**Avis délibéré en date du 2 mars 2018
de la Mission régionale d'autorité environnementale d'Île-de-France
sur le projet de Tour des Jardins de l'Arche
situé à Nanterre (Hauts-de-Seine)**

Le présent avis porte sur l'étude d'impact du projet de construction de la Tour des jardins de l'Arche à Nanterre (Hauts de Seine), dans le cadre de la demande de permis de construire.

Figure 4 - Coupe programmatique du projet de tour

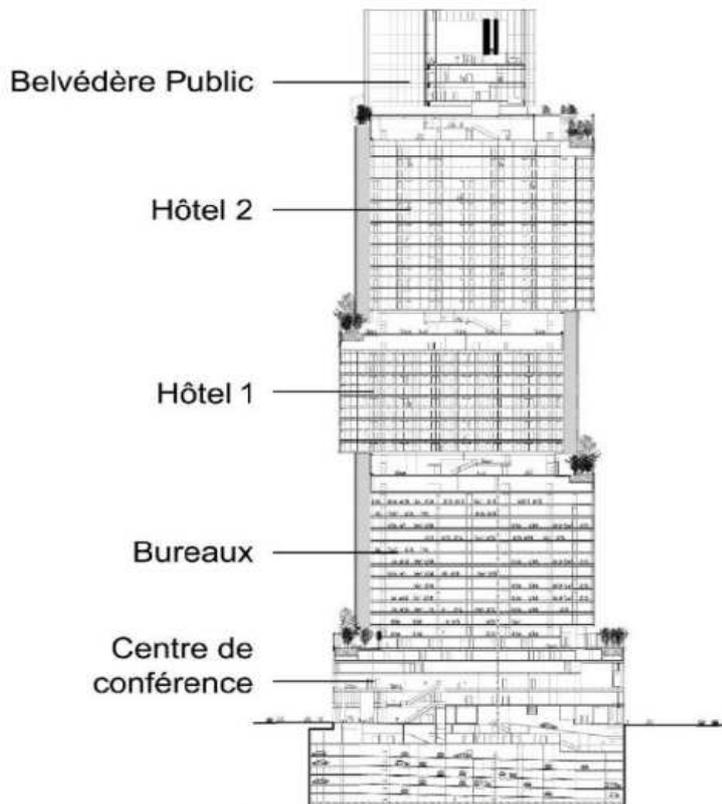
Le dossier présente brièvement (pages 6-7 du volet Projet/Effet/Mesures) les évolutions qu'a connu la programmation de la tour. À ce titre, la possible réversibilité des bureaux en logements, intéressante dans le principe, mériterait d'être davantage détaillée.
